MINISTERIO DE ENERGÍA Y MINAS
Resolución Directoral

Nº 0188-2022-MINEM/DGAAE

Asunto : Informe de Evaluación del Plan Ambiental Detallado (PAD) de la “*Línea de Trasmisión Carhuamayo – Paragsha – Conococha – Huallanca – Cajamarca Norte*”, presentado por ATN S.A.

Figura 1: Modificaciones de línea aprobada en EIA (L2274-L2272)

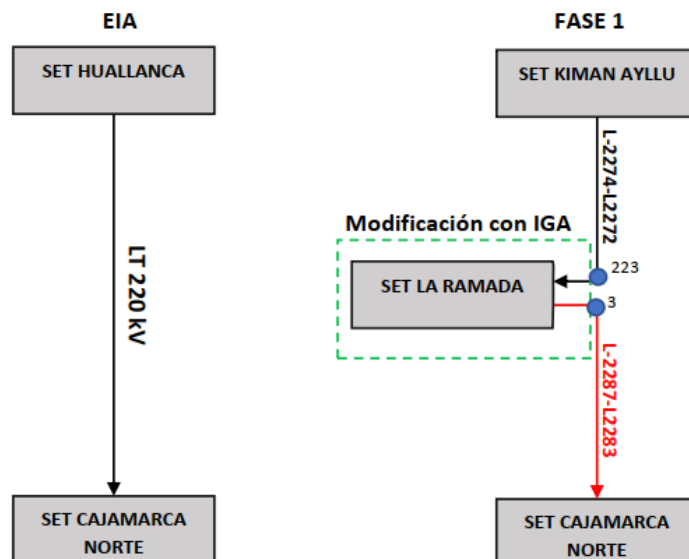
- 7.2. En el ítem 3.3.2.1.4 *"Línea SET Kiman Ayllu – SET La Ramada (L2274-2272)"*, el Titular señaló que, *"(...) Así mismo se debe indicar que debido a la construcción de la Subestación La Ramada, la línea aprobada tuvo una modificación para derivar la energía eléctrica a la subestación en mención, fraccionándose la línea Huallanca-Cajamarca Norte aprobado en el EIA en 2 tramos, tal como se muestra en la siguiente figura (...)"* (Folio 64). No obstante, se evidencia que el tramo aprobado en el EIA fue modificado (seccionado), por la SET La Ramada; sin embargo, no se ha indicado el instrumento ambiental que aprobó dicho seccionamiento e inclusión de la SET La Ramada, asimismo, no se indicó quién es el Titular de la LT seccionada.

Observación 7.2., numerales i) y ii), el Titular indicó lo siguiente: “*Se retira del alcance del PAD el fraccionamiento de la línea de transmisión L2274-2272 hacia la subestación La Ramada*” (Registro N° 3321064, Folio 20); sin embargo, no responde lo consultado en ambos numerales, porque al retirar el término no deja claro si dicho fraccionamiento realmente se ha implementado o no, y si lo mismo

ha ocurrido en la SET La Ramada. Asimismo, no queda claro si parte del alcance del presente PAD incluye a la línea L2274-2272, toda vez que el Titular señaló que no formaría parte del PAD, sin embargo, en los mapas temáticos de los levantamientos de observaciones se mantienen figurando.

Figura 2: Modificaciones de línea aprobada en EIA (L2273-L2275)

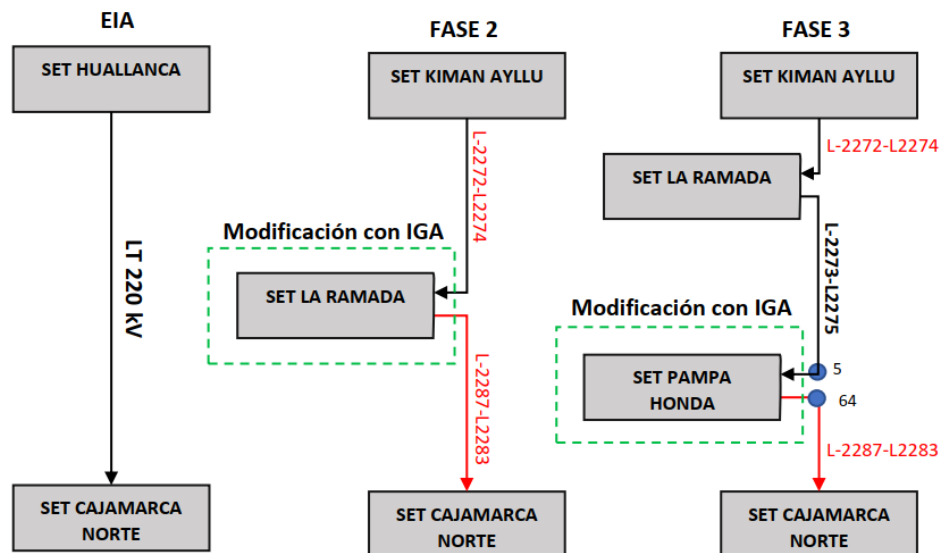
- 7.3. En el ítem 3.3.2.1.5 “Línea SET La Ramada – Pampa Honda (L2273-I2275)” (Folio 71), el Titular señaló que, “(...) Las torres desde el pórtico en la SET Ramada hasta las torres 3 y 4 y de las torres 65 y 66 hasta el pórtico de la SET Pampa Honda han sido construidas mediante su respectivo IGA. Estas torres serán integradas en el presente PAD (...). Así mismo se debe indicar que debido a la construcción de la Subestación Pampa Honda, la línea aprobada tuvo una modificación para derivar la energía eléctrica a la subestación en mención, fraccionándose la línea Huallanca – Cajamarca Norte aprobada en el EIA en 3 tramos” (subrayado agregado). No obstante, se evidencia que el tramo aprobado en el EIA fue modificado (seccionado) por la SET Pampa Honda, sin embargo, no se ha indicado el instrumento ambiental que aprobó dicho seccionamiento e inclusión de la SET Pampa Honda ni se indicó quién es el Titular de la LT seccionada.

Observación 7.3., numeral i) el Titular indicó que el acto administrativo que fraccionó la línea Huallanca – Cajamarca Norte e incluyó la construcción de la Subestación Pampa Honda (Ex Shahuindo) fue la Clasificación para la Categorización del Estudio de Impacto Ambiental (Categoría I - DIA) de la Línea de Transmisión 220 kV y S.E. Shahuindo, presentado por la Empresa Transmisora de Cajabamba S.A.C. y aprobado mediante la Resolución Directoral N° 105-2013-MEM/AAE del 10 de abril de 2013 (Registro N° 3321064, Folio 20).

Numeral ii), el Titular precisó que el fraccionamiento de la línea Huallanca - Cajamarca Norte (L2273-2275), fue en su momento efectuado por la Empresa Transmisora de Cajabamba S.A.C.; sin embargo, dicho fraccionamiento pasó a ser responsabilidad del Titular; en ese sentido, tanto el fraccionamiento como la Subestación "Pampa Honda" son componentes que son materia de adecuación con el presente PAD (Registro N° 3321064, Folio 20). Sin embargo, si la SE indicada es materia de adecuación con el PAD, se debió presentar su descripción técnica, un plano y diagrama unifilar, debido a que dicha SE no formaba parte del alcance inicial del PAD, situación que no ha ocurrido, pues no ha presentado la información antes indicada.

Figura 3: Modificaciones de línea aprobada en EIA (L2283-L2287)

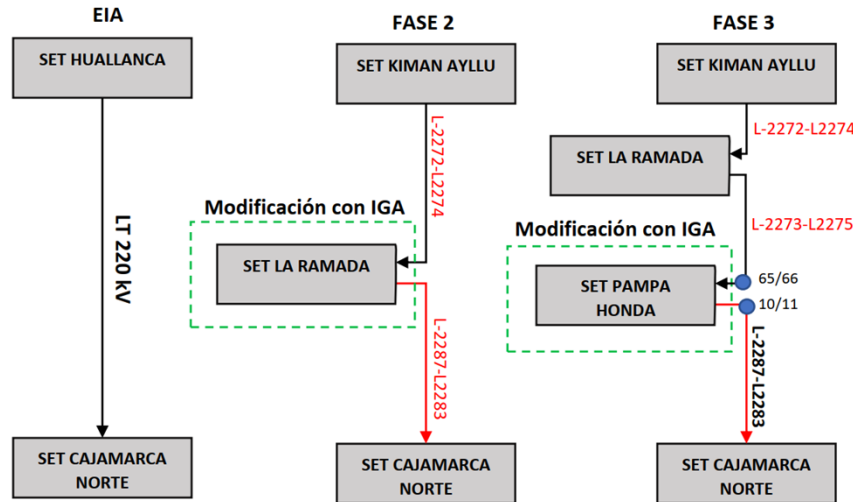
- 7.4. En el ítem 3.3.2.1.6 “Línea SET Pampa Honda – Cajamarca Norte (L2283-L2287)” (Folios 74 y 75), el Titular señaló que, “(...) Cabe mencionar que las torres desde el pórtico en la SET Pampa Honda a las torres 10/11 han sido construidas mediante su respectivo IGA. Estas torres serán integradas en el presente PAD (...). Así mismo se debe indicar que debido a la construcción de la Subestación Pampa Honda, la línea aprobada tuvo una modificación para derivar la energía eléctrica a la subestación en mención, fraccionándose la línea Huallanca - Cajamarca Norte aprobada en 3 tramos” (subrayado agregado). No obstante, se evidencia que el tramo aprobado en el EIA fue modificado (seccionado), sin embargo, no se ha indicado el instrumento ambiental que aprobó dicho seccionamiento ni se indicó quien es el Titular de la LT seccionada. Cabe precisar que el EIA o IGAC deben ser presentados sólo por el Titular del proyecto eléctrico a ser modificado.

Observación 7.4., numeral i), el Titular indicó que el acto administrativo que fraccionó a la línea Huallanca – Cajamarca Norte e incluyó la construcción de la Subestación Pampa Honda (Ex Shahuindo) fue la Categorización del Estudio de Impacto Ambiental (Categoría I - DIA) de la Línea de Transmisión 220 kV y S.E. Shahuindo, presentado por la Empresa Transmisora de Cajabamba S.A.C. y aprobado mediante la Resolución Directoral N° 105-2013-MEM/AAE del 10 de abril de 2013 (Registro N° 3321064, Folio 21); sin embargo, no queda claro por qué indicó en el numeral ii) de la observación 7.3, que la Subestación "Pampa Honda" es un componente que es materia de adecuación con el presente PAD, si dicha SE cuenta con una DIA aprobada.

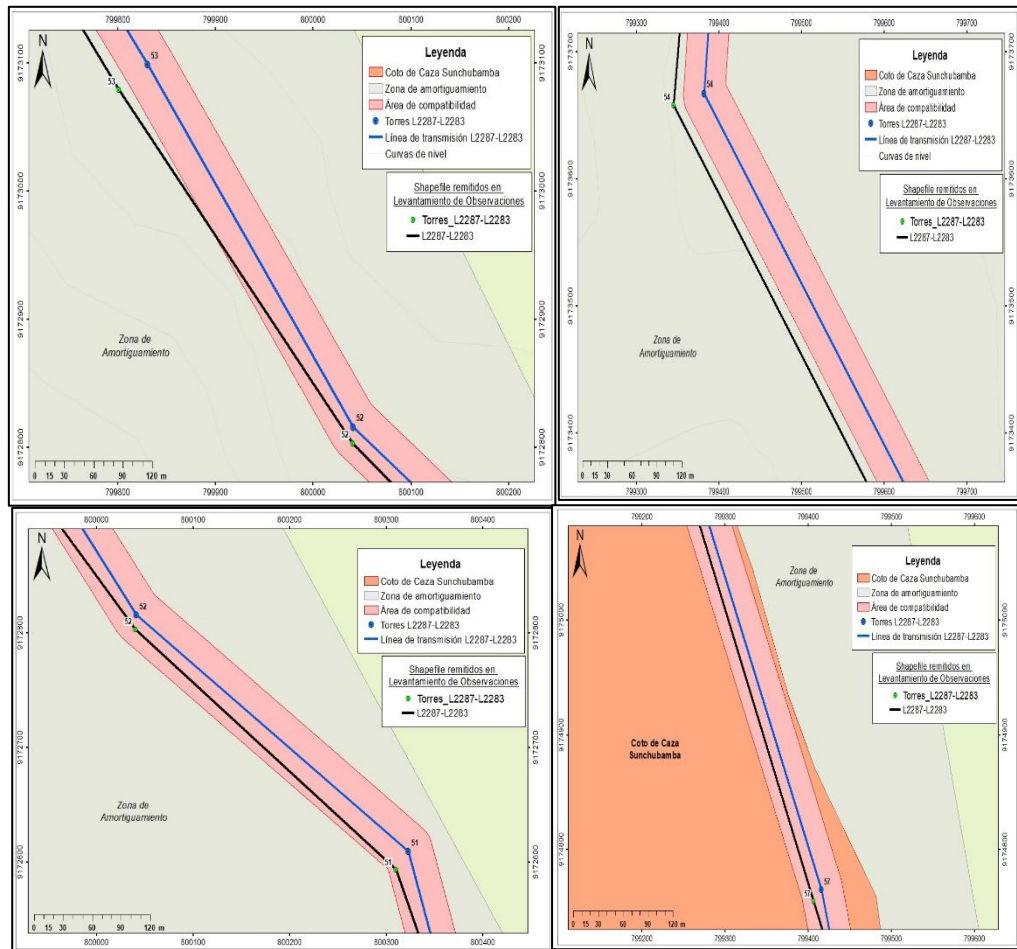
- Asimismo, se advierte que existen incongruencias en la información cartográfica remitida por el titular en el levantamiento de observaciones, con respecto al trazo de los tramos de la línea de transmisión y ubicación de torres consideradas en la evaluación de compatibilidad, tal como se observa en las siguientes figuras:

En ese sentido, teniendo en cuenta que el Plan Ambiental Detallado está destinado a facilitar la adecuación de las actividades eléctricas en curso a las obligaciones y normativa vigente, el titular deberá sustentar técnicamente porque se dan esas modificaciones, a fin de ser comprensible ya que corresponde a infraestructuras ya instaladas en el Coto de Caza Sunchubamba y su zona de amortiguamiento. Todo ello, teniendo en cuenta además lo señalado por el titular en la pág. 13 del PAD actualizado referente a que *todas las actividades listadas en la etapa de construcción fueron correctamente cerradas, a excepción de los accesos, los cuales vienen usándose en la actualidad para el mantenimiento de las torres*.

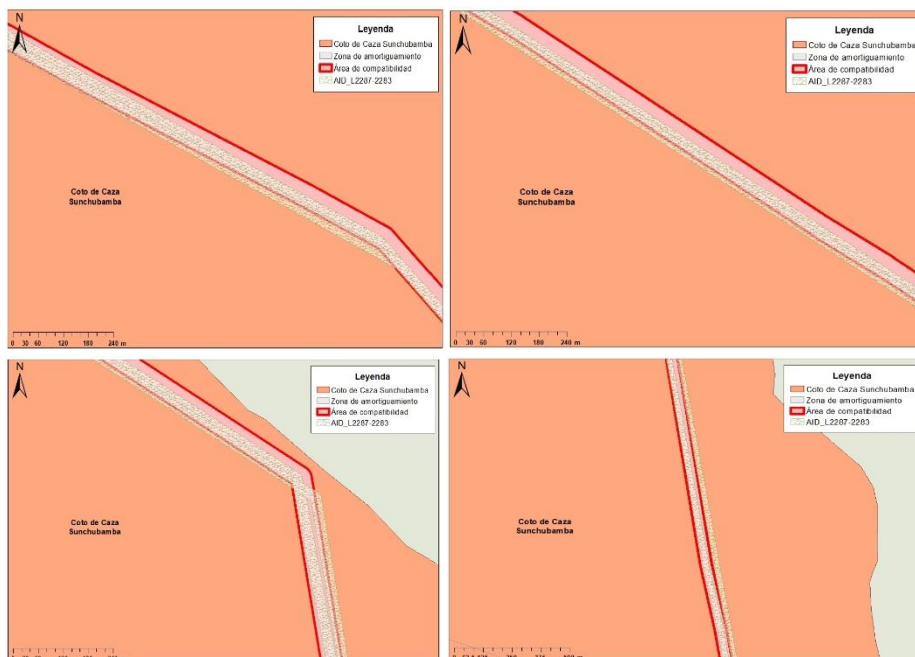
- **Análisis:** Se ha presentado los criterios considerados para la delimitación del área de influencia del proyecto, concluyendo que la única área ocupada por los componentes contemplados en el Plan Ambiental Detallado (torres de la línea de transmisión dentro de

la faja de servidumbre) es el área de influencia directa. Al realizar la verificación de dicha área, se advierte que existen tramos que difieren del área de compatibilidad evaluada por SERNANP, tal como se observa a continuación:

En ese sentido, teniendo en cuenta los criterios establecidos en el Plan Ambiental Detallado para la delimitación, se deberá corregir y/o sustentar las señaladas inconsistencias, para lo cual deberá considerar que el área de influencia directa corresponde a la única área intervenida por los componentes del proyecto, la misma que debe corresponder al área de compatibilidad otorgada por SERNANP.

• **Conclusión:** Observación no absuelta.

Figura: Cobertura vegetal fuera de área de influencia aprobada en EIA

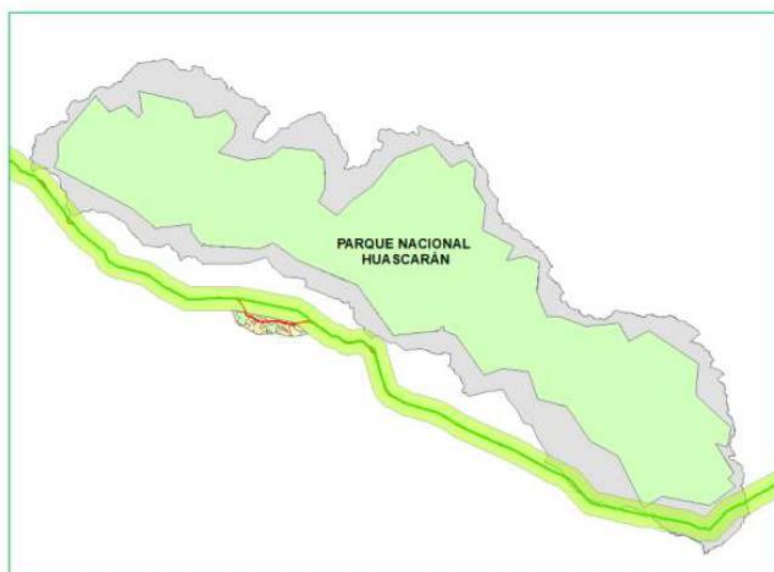
En la siguiente figura se muestra un gran tramo por adecuar en color rojo, que sobrepasa el área de influencia aprobada en el EIA, así también las coberturas vegetales dentro de dicha área.
